**ADENDA 03**

En el marco de la invitación pública a negociar GSE 001 de 2017, cuyo objeto es el "**DISEÑO, SUMINISTRO, INSTALACIÓN, MONTAJE, PRUEBAS Y PUESTA EN SERVICIO DE GRANJA SOLAR FOTOVOLTAICA**", y de acuerdo con el numeral 5.1 de los términos de referencia, el día veintinueve (29) de diciembre se recibieron las inquietudes de dieciocho empresas, las cuales se presentan a continuación:

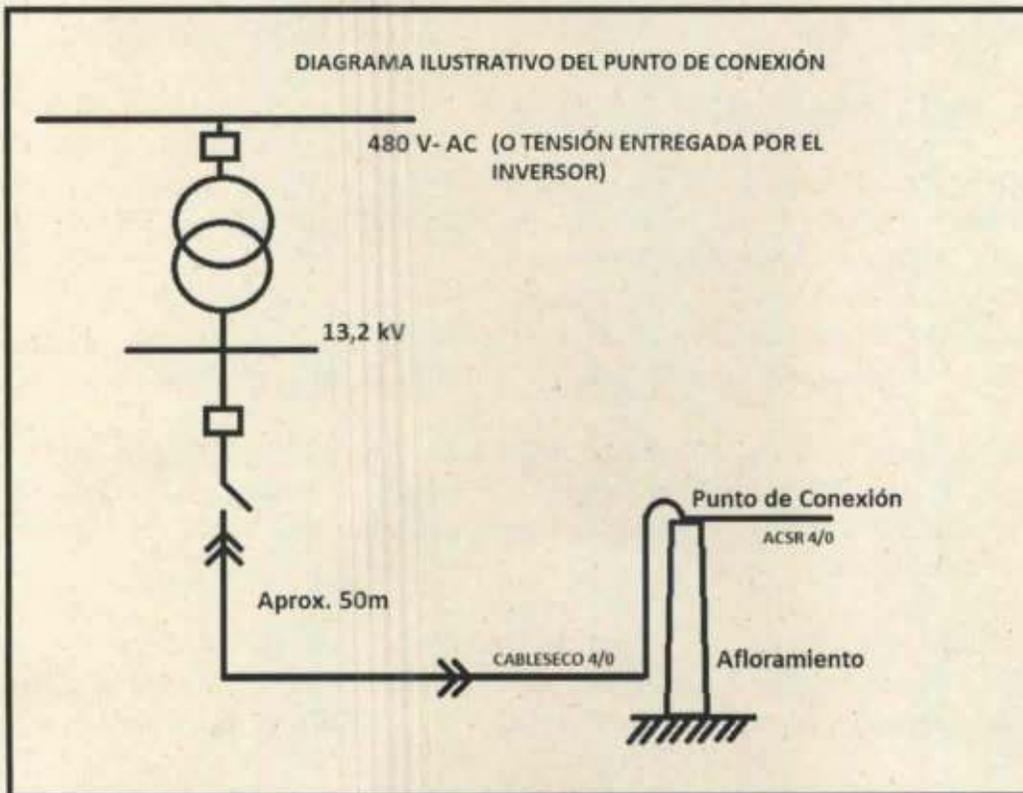
27. En la visita se pudo constatar la existencia de algunos circuitos para establecer el punto de conexión del proyecto. ¿Dichos circuitos están en capacidad de recibir la energía exportada por la central de generación fotovoltaica, con una capacidad instalada de 5 MWp ó más o deben ser reforzados por la EEP?

R/ La responsabilidad del oferente es entregar las actividades y costos asociados al proyecto de generación fotovoltaica en el punto de conexión, es decir, en la transición entre el aluminio (red) y el cable seco. Energía de Pereira será la responsable de realizar las adecuaciones necesarias para el transporte de potencia generada hasta la subestación eléctrica seleccionada, del tal forma que no se presenten problemas por

atrapamiento. No obstante, debe tenerse en cuenta que el punto de conexión de la generación **será a 13.2 kV y no a 33kV como se había estipulado en los planos.**

**Nota:** el anterior esquema es ilustrativo para señalar el punto de conexión, más no es el diseño del proyecto. Es responsabilidad de cada oferente el diseño definitivo de acuerdo a las características propias de los equipos ofertados
